**Tehnovõrgu kasutusteatise eelnõu
kooskõlastamine märkustega,
menetlus nr 481223**

Olete esitanud Transpordiametile kooskõlastamiseks Pärnu maakonna Pärnu linna Paikuse aleviku Nurmevälja // Seljametsa küla, 5680040 Aiandi-Seljametsa tee // Kõrre // Nurmepäikese kinnistute kasutusteatise eelnõu nr 2511301/13902.

Kasutus antakse maakaabelliini (EHR kood 221451788) kasutamiseks.

Joonis 1

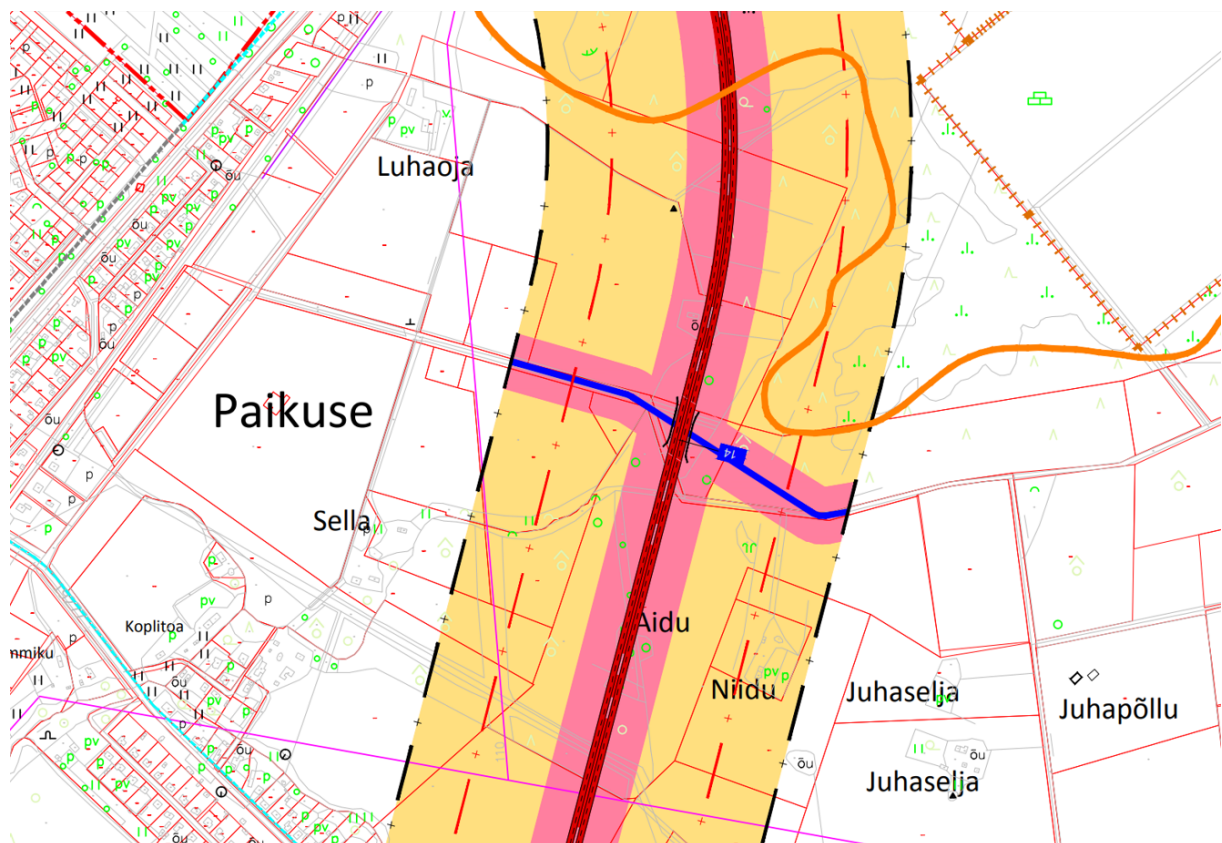
Maakaabelliin jääb Pärnu maavanema 01.10.2012 korraldusega nr 529 kehtestatud, Pärnu maakonnaplaneeringut täpsustavas teemaplaneeringus „[Põhimaantee nr 4 \(E67\) Tallinn – Pärnu – Ikla \(Via Baltica\) trassi asukoha täpsustamine km 92,0 – 170,0](#)“ toodud trassi koridori, sh osaliselt tee- ja teekaitsevööndi alale. Väljavõtte teemaplaneeringust on toodud joonisel 1.

Lähtudes Ehs § 48 lg 5 p 2 ja lg 6, § 70 lg 3 ja kliimaministri 17.11.2023 [määrusest nr 71](#) „Tee projekteerimise normid“, **kooskõlastame** kasutusteatise eelnõu.

Kooskõlastamisel lähtume eeldusest, et Pärnu Linnavalitsus täidab lubadust ja tagab koostatavas Pärnu linna üldplaneeringus 2035+ muudatuse kehtestamise.

Transpordiamet ei võta teemaplaneeringu elluviimisel kohustusi tee- ja teekaitsevööndi alale ehitatud tehnovõrkude ja -rajatiste ümbertõstmiseks.
